整理No: 44F-02-008

協力工場 不良品連絡書

記					Marie Co
記	仕様番号	G8C-175NS 不	良内容		
入	品 名	リート・フレーム(9)175タンシ	テクター変形有り。		
	ロットNo	A1.13.01.31.1N.038			
	連絡受理日	2013/02/21 12:45:04			
	対象数量	820	OK品		NG品
	1. 確認内容			返却品の処置 (数量明記)	
	別紙参展、			8204 条内入

リードフレーム(9)175タンシ プロテクター変形調査

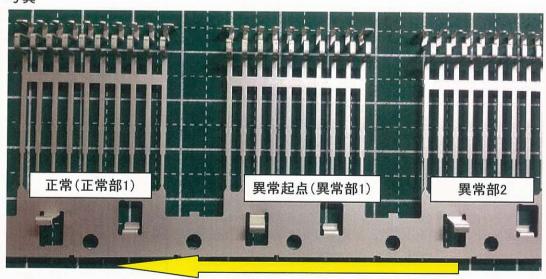
プロテクター変形は、返却リールの外周より50個目から発生している。 それ以前のプロテクターには変形発生なし⇒3/12良品部のみ再納入

写真

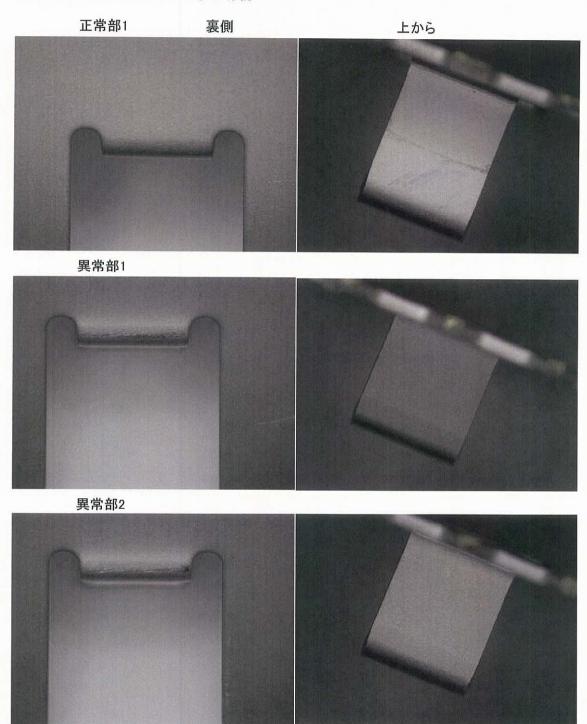
巻き始めから約770個付近から外周側に変形が発生していたことが分かる。 1ロット数量は1000個のため、めっき後の状態のリール外周側230個に発生があった事が分かる。

長さ=230個×40mm(ピッチ)で9.2mの範囲内で発生。

※次工程リールエンドから3~4周目で画像検出

工程確認と発生の可能性:

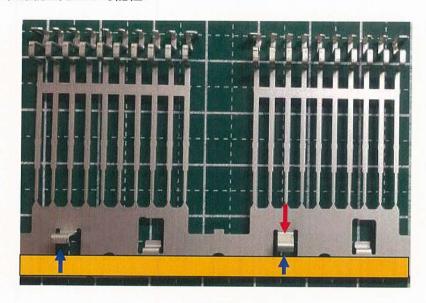
製品の搬送時は、色つきの部分にドライブローラーを両面から挟み込み回転させ進むものです。

外力が加わり、プロテクター変形する場合、めっき工程では青矢印の向きで 力が加わります。

今回の発生状態から判断すると向き的に発生の可能性は低い事が考えられます。

今回の変形は、赤矢印からの力が加わったものです。 表面のSnの著しい削れが無い事から、Snめっきより前の工程での 発生は確認できますが、特定できるものはありませんでした。

異常部から、直接変形の要因が見つからず、調査結果報告となりますがご確認お願い致します。
